**WATERCRAFT**  
**WARRANTY**  
Bulletin

Кампания по.: 2010-0002

Предмет: Затяжка болтов проставки рулевой колонки

№. 2010-2

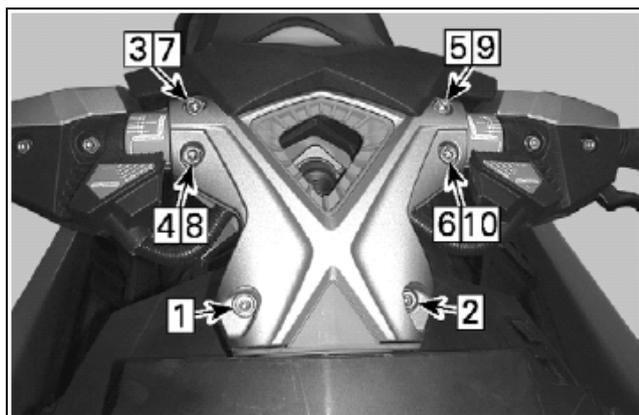
Затяжка двух болтов крепления передней и задней проставок рулевой колонки может оказаться слишком слабой.

Затяните все болты проставок рулевой колонки в требуемой последовательности и с необходимым моментом затяжки.
